# PN BOHNICE - Výstavba nového pavilónu urgentního příjmu a zvýšené psychiatrické péče - SO.02

## ZMĚNOVÝ LIST č. 32

## PN Bohnice - změnový list č. 32 - úprava SDK stěn - kolizní místa ZTI

2.37

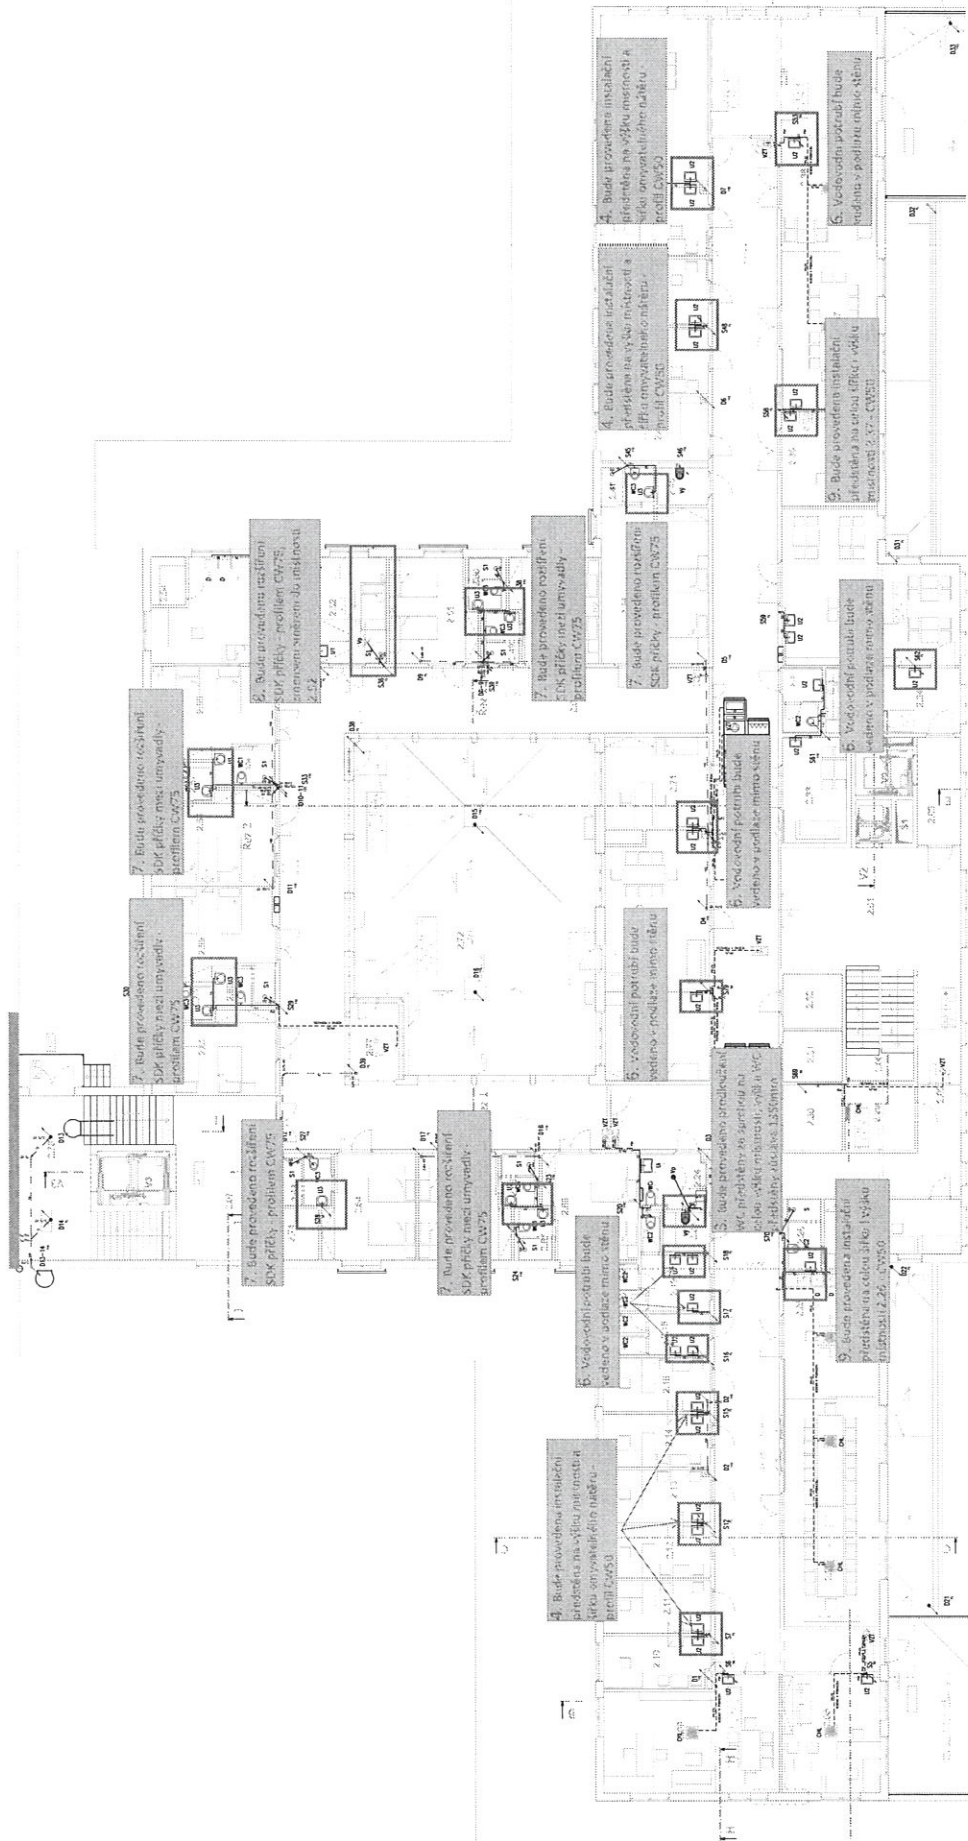
9. Bude provedena instalační  
předstěna na celou šířku i výšku  
místnosti 2.37 - CW50
